君津環境整備センター第Ⅲ期増設事業に係る環境影響評価準備書の意見
に対する事業者の見解書

図 2-3-4.8

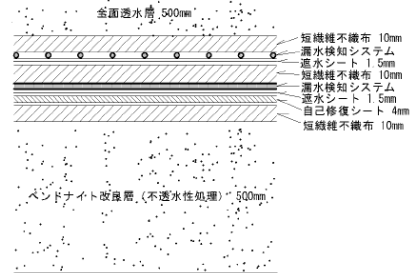
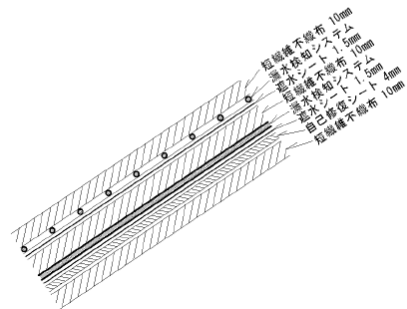
1. 事業の内容 1-6 施設計画 (遮水構造)	12	<p>シート下にベントナイト層を 50 センチメートル敷くとの説明であるが、これは不透水層といっても、シートから漏洩してベントナイト層表面に達した場合、計算上たった約 1 年半でこの層を透過することになる。</p> <p>遮水シートに亀裂は、全国の廃棄物処分場で発生しており、県内でも平成 14 年、八千代市の最終処分場で遮水シートに複数の亀裂が生じ、補修するために 5 年の歳月と 50 億円の費用がかかったとされる。</p> <p>放射性指定廃棄物を既に 579 億 Bq 分、搬入済とのことであるが、この放射性物質が水源地に雨水に触れる状態で保管されていることになる。底面部の遮水構造そのものが、上部からの不等な圧力に耐えられる強度であるかについても甚だ疑問である。遮水構造の根本的な見直しをするか雨水に触れない構造にすることが必要である。</p> <p>(p. 2-23~25 遮水工)</p>
	13	<p>大型地震に遭遇したら、遮水シートはひとたまりもなく破れてしまい、廃棄物から発生する汚染物質は、地下に漏洩することになる。遮水シートの耐震強度は、あらゆる危険状況を設定して追求すべきであるとする。表面遮水工の基準は、遮水シート以外の遮水構造に対して、透水係数と遮水層厚さの比を一定とすることが原則とされている。すなわち、動水勾配が一定ならば、埋立地から漏水する単位時間あたりの汚染物質の量 (=漏水通過速度) は、いずれの構造の場合も同一であり、地下水汚染のリスクも同様であると考えられる。</p> <p>(p. 2-23~25 遮水工)</p>

ベントナイト層の通過年数は、ご意見のとおりです。しかしながら、当社の既設埋立地でのベントナイトの現地施工で、確実に $1 \times 10^{-6} \text{cm/s}$ の透水係数を確保するため、ベントナイト層の性状をより難透水性になるように土壌との配合比を安全側に設定していることにより、実際の施工時の透水試験結果では、ベントナイト層の透水係数は $1 \times 10^{-8} \text{cm/s}$ でした。この値は概ねベントナイト層の値となっていると想定しており、計算すると 50cm の厚さを通過するのに約 158 年を要することになります。このことから、当社は、埋立地の最下部に敷設するベントナイトは高い遮水機能を発揮すると考えております。

当社は、埋立地の遮水機能を強化するため、準備書(第 2 章対象事業内容の遮水工 p 2-23~2-25)に示すとおり、2 重の遮水シートで構成される自己修復機能付の 7 層構造の遮水工を敷設します。また、遮水シートの破損による漏水を早期に検知する漏水検知システムも敷設します。さらに、埋立地の最下層である基礎地盤にはベントナイト層を敷設し、遮水機能を多重構造とし、遮水機能の強化をしています。

当社は、このように、遮水機能の強化のため多重の遮水構造としています。ベントナイトの敷設に関しては、ベントナイトの可塑性にも信頼を置いており、仮に突起物等でシートが破損したとしても、浸出水がベントナイト層を通過するまでの間に漏水箇所及び原因等を特定し、遮水シートを修復する時間を確保できると考えています。

図 2-3 事業実施区域と久留里地区の想定地層断面図

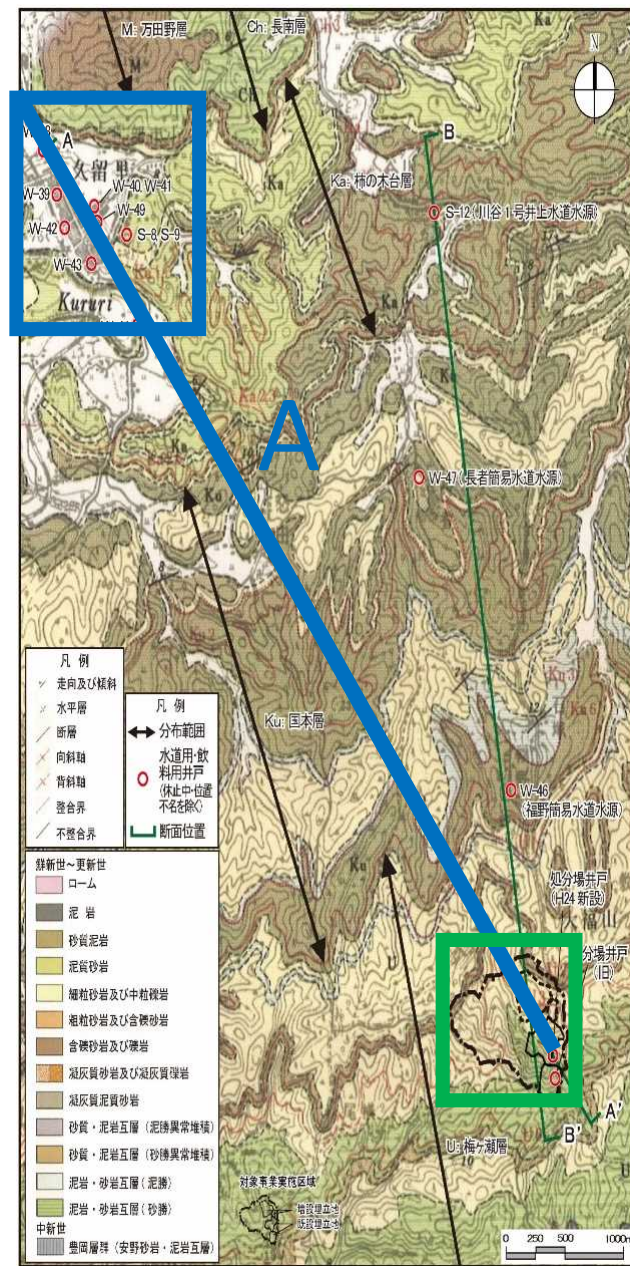
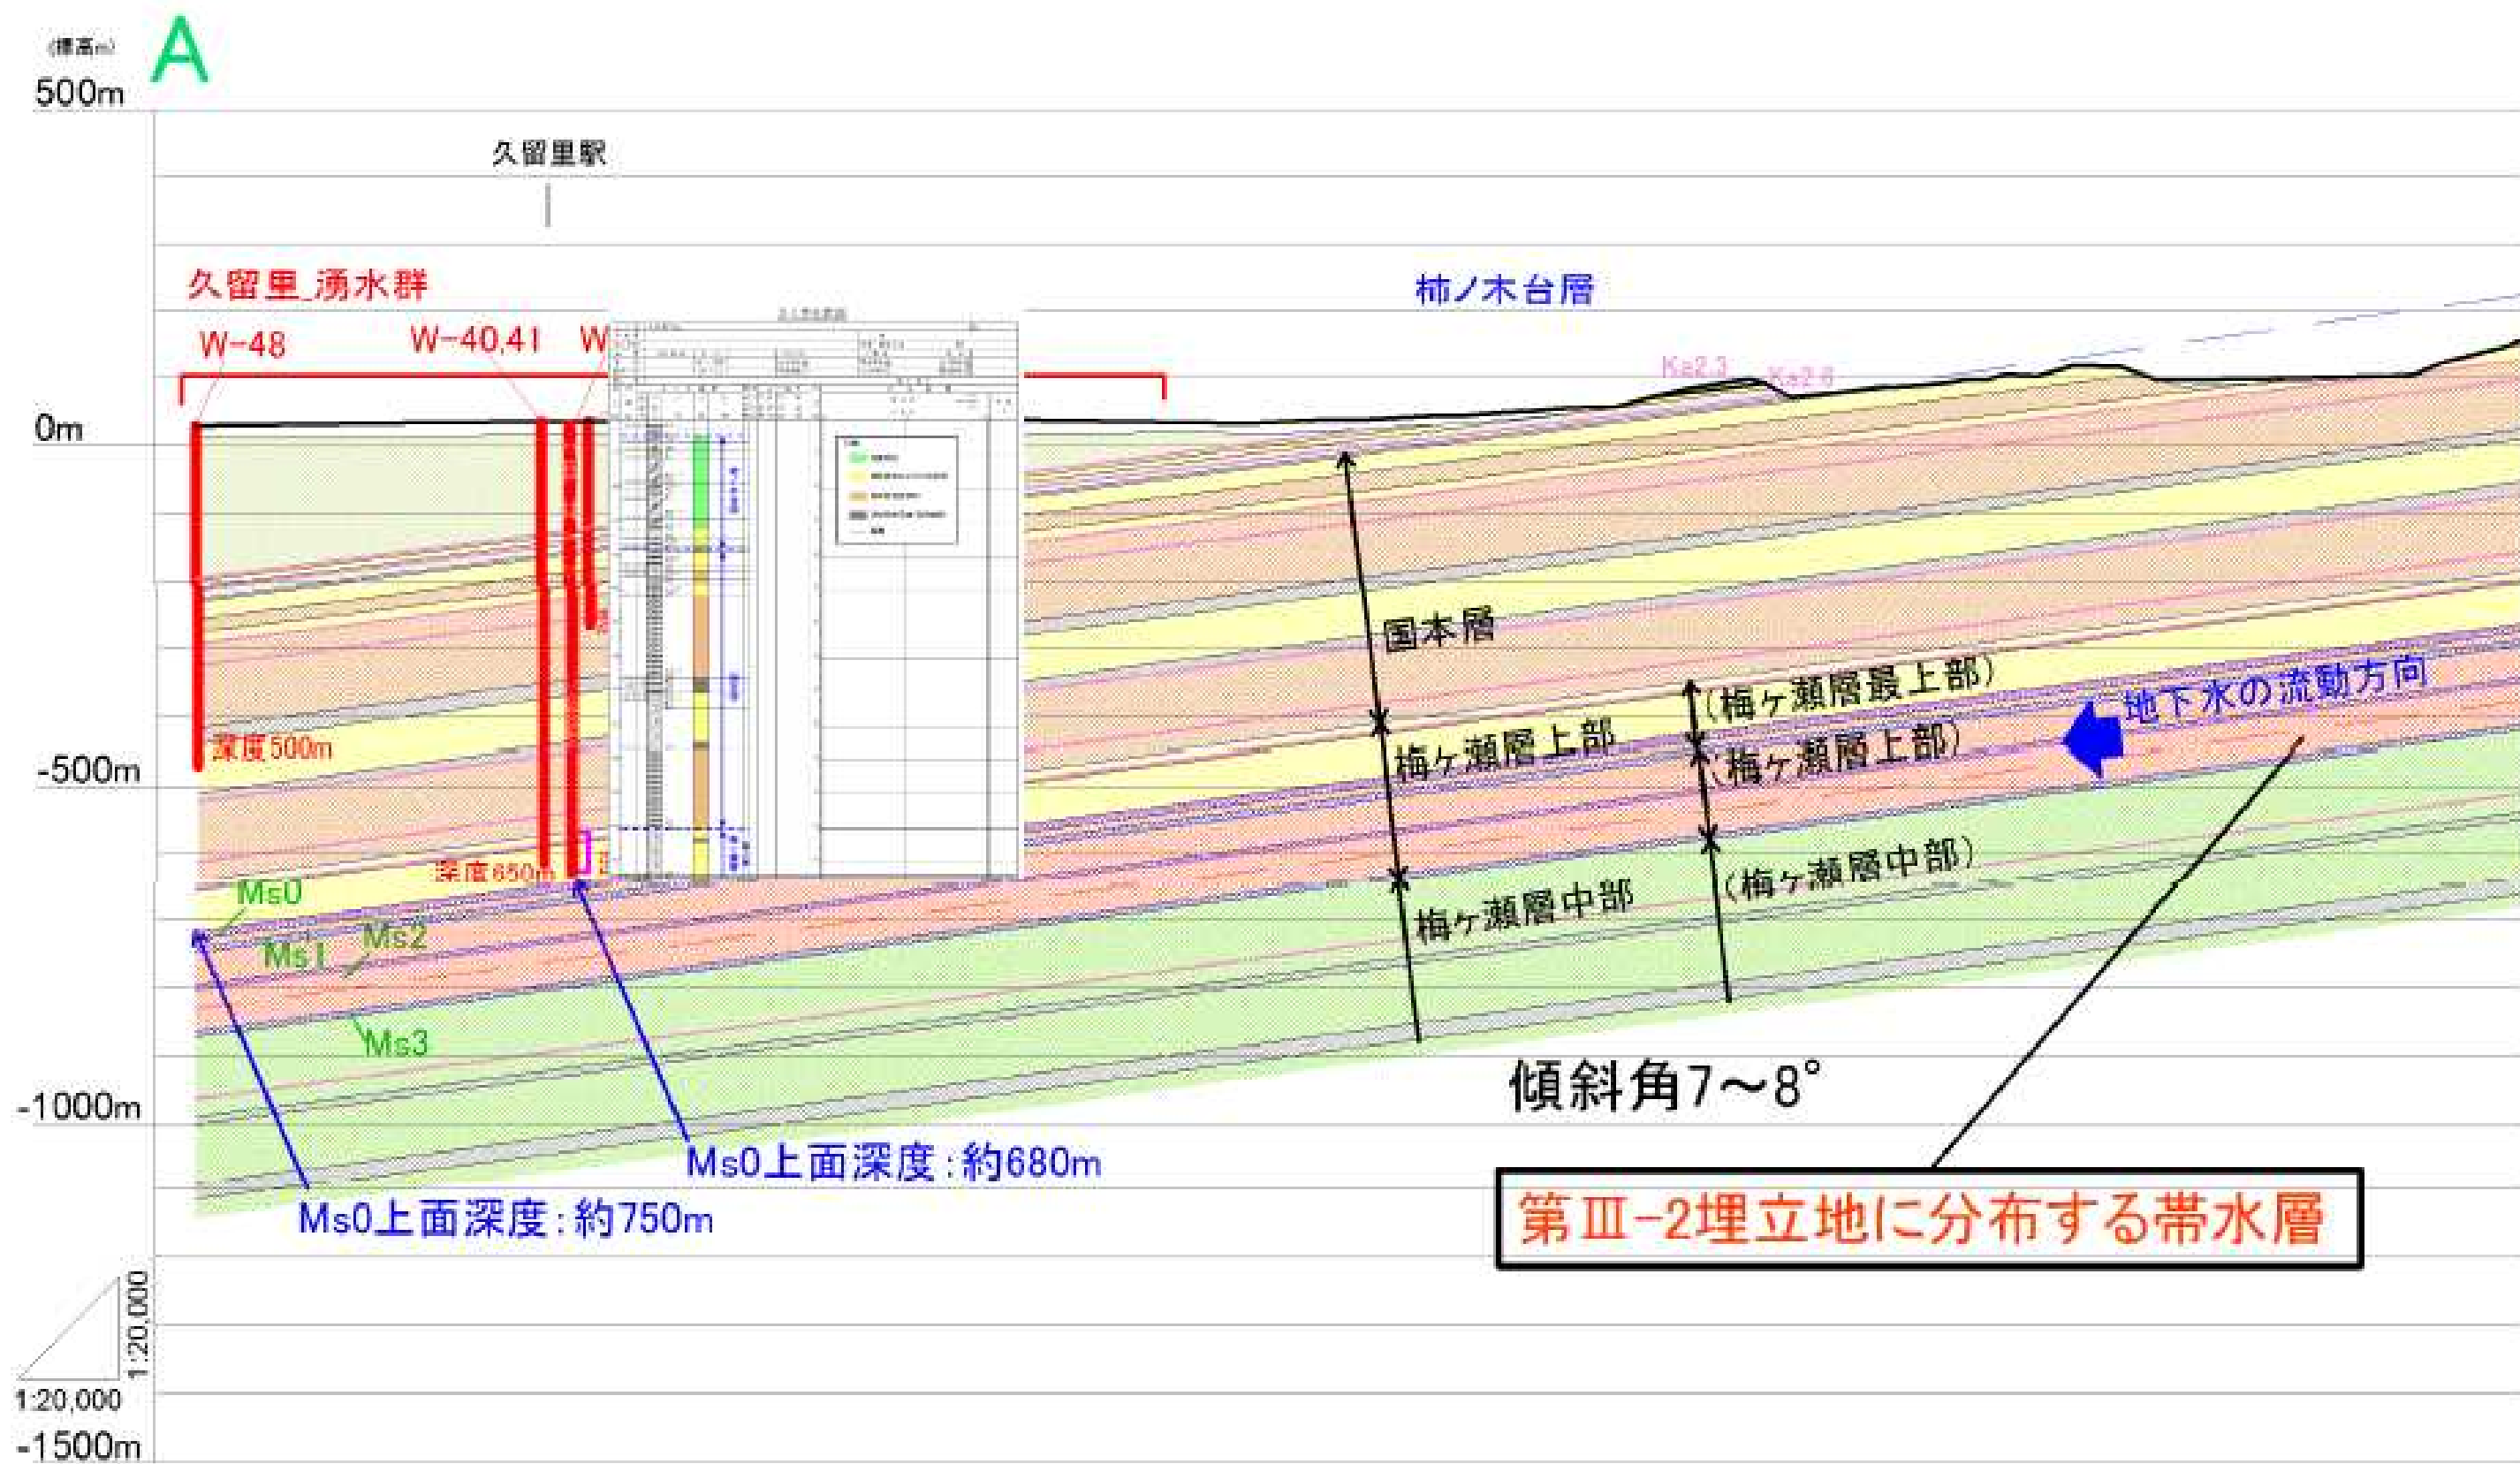
35	<p>事業者の予測は既存の資料に基づく推察に過ぎない。しかも事業の推進に見合う資料しか使われていない、 上総掘りが活用されている久留里地区において、深さ 1000m ぐらいまでのボーリング調査を行い正確な柱状図を作り、住民にもデータを公開して、公正な判断をすべきだと考える。 (p. 8-4-32~38 予測結果)</p>	
	36	<p>調査結果は、処分場の露頭の地層は久留里では揚水の帯水層より下を走っているので揚水には影響しないとしているが、このことは資料に基づく推察に過ぎない。また説明会で使用した図などに誤った資料が使われていた。 実際に久留里において深さ 1000m までのボーリング調査を行い正確な柱状図を作り判断すべきものと思う。 (p. 8-4-32~38 予測結果)</p>	
	37	<p>「準備書」で、梅ヶ瀬層の上層の国本層を久留里地区周辺上総掘り井戸の主たる帯水層と主張するが、肝心の国本層の層厚すら的確に把握できていない。久留里地区でのボーリング調査を実施していないので的確に地層が把握されているかどうか疑問である。 (p. 8-4-32~38 予測結果)</p>	
	38	<p>説明会で地質概況(国本層と梅ヶ瀬層)の現地調査についての把握が不十分であることが判明した。第Ⅲ期増設事業によって地層の国本層と梅ヶ瀬層への影響が心配されるので、久留里地区で、最低でも 700m のボーリング調査を実施する必要があると考える。 (p. 8-4-32~38 予測結果)</p>

意見書に記載された意見の概要	意見書に記載された意見に対する見解
	<p>11. 小松原 琢・中澤 努・兼子尚知(2004) 5 万 分の1 地質図幅「木更津地域の地質」</p> <p>12. 農業用地下水研究グループ「日本の地下水」 編集委員会(1986)日本の地下水</p> <p>13. 地下水要覧編集委員会 (1989)地下水要覧</p> <p>14. 地下水マップ, 国土交通省国土情報課</p> <p>15. 水基本調査, 国土交通省国土情報課</p> <p>16. 平成の名水百選, 環境省</p> <p>17. 千葉県公害研究所 (1983)千葉県公害研究 所研究報告 第XV巻 第2号, p.99~108</p> <p>18. 千葉県企画部水政課・千葉県公害研究所地 盤沈下研究室(1982)地下水適正利用量調査 報告書—中部地区—</p> <p>19. アーバンクボタ「No. 27 地下水」、1988年発 行、株式会社クボタ</p> <p>20. 千葉県史料研究財団編集 (1996) 千葉県の 自然誌本編1「千葉県の自然」</p> <p>21. 千葉県史料研究財団編集 (1997) 千葉県の 自然誌本編2「千葉県の大地」</p> <p>22. 千葉県企画部 (1989) 千葉県地質図—千葉 県地下水理地質図—</p> <p>(2) 文献調査及び現地調査結果の解析</p> <p>事業実施区域及びその周辺において、ダム建設 現場と同程度の地質踏査を実施し、地層の性状の 他、既存地質資料において明らかとなっている火 山灰鍵層を合わせて確認しました。それらの結果 により、既存地質資料よりも詳細な地層区分の他、 他地域と対比できる火山灰鍵層を確認し、既存地 質資料よりも詳細な表層地質図を作成しました。</p> <p>事業実施区域から北西側に位置している久留里 地区にかけて分布している地層について、既存地 質図(「工業技術院地質調査所(1961)日本油田・ ガス田4「富津—大多喜」」)を基に地層の確認及び 走向・傾斜の測定を行いました。</p> <p>これら、当社が実施した地表踏査で作成した表 層地質図と既存地質図を基に、事業実施区域から 北西側の久留里地区にかけての想定地層断面図を 作成しました。地層の傾斜は事業実施区域では 12 度程度、久留里地区に向かって徐々にゆるくなり、 久留里地区では 8 度程度となっています。この事 実より、想定地質断面図においては、事業実施区 域境界から約 1.5 k mまでは 12 度で、1.5 k mから 久留里地区までは、事業実施区域に関する地層 が想定地層断面で深くなりすぎないように、安全 を見て、より緩い 7 度の傾斜で作成しました。</p> <p>(3) 久留里地区の深井戸(別添資料 2)</p> <p>久留里地区にある井戸のうち、国土交通省が行 った水基本調査(地下水調査)にある深井戸デー タベースには、深度 650m 及び深度 670m の掘削時 の地層の種類が記載されています。最も深い 670m のデータベースにある地層記載より地質柱状図を 作製し、当社で作成した想定地層断面図と対比し たところ、概ね、地層の性状と層厚、地層の順番(層 序)が一致しています。(別添資料 2 参照)</p>

意見書に記載された意見の概要		意見書に記載された意見に対する見解
		<p>よって、事業実施区域と久留里地区の地質の関係が明白であることから、新たなボーリング調査を行うことは考えておりません。</p> <p>評価書には、用いた資料名等について追加記載します。</p>
4. 水文環境 4-2 帯水層	39	<p>久留里地区の帯水層について新井総合は地下500mと公言しているが、水柱電検層図では170～260m、390～470m、600～670mの豊富な水脈を有し大きく泥岩(100m)が二層の水脈となっている。 (p. 8-4-32～38 予測結果)</p> <p>既存井戸については、「上総周辺地区井戸調査報告書(平成12年2月新井総合株式会社)」の調査結果を踏まえ、君津市へのヒアリング、現地確認等を行いました。その調査結果から久留里地区の井戸の大半は、500m以浅の帯水層を利用しています。500m以浅には複数の帯水層が分布しています。久留里地区の自噴井等は、当社で作成した地層断面図に記載したとおり、梅ヶ瀬層最上部層及び国本層から採水されています。当社の事業実施区域の自家用井戸として使用している帯水層は梅ヶ瀬層中部層であることから、久留里地区が利用している地層の下位の地層であるため、久留里地区で利用している地下水には影響しません。なお、久留里地区の井戸は浅ければ浅いほど当社が関係する地層の上位の地層となるため、久留里地区の浅い井戸への影響はないと考えます。</p> <p>ヒアリング及び「水基本調査」(国土交通省国土情報課)の資料から650m、670mの深度の井戸があることを確認し、準備書「第8章 調査・予測・評価の手法及び結果 8-4 水文環境 1. 施工時及び供用時 (1) 調査 カ. 調査結果 (ウ) 社会環境 a. 地下水の取水の状況 (b) 現地調査結果 表8-4.13 (2) 事業区域周辺の井戸と諸元一覧表」(p. 8-4-28)等に記載しています。</p>
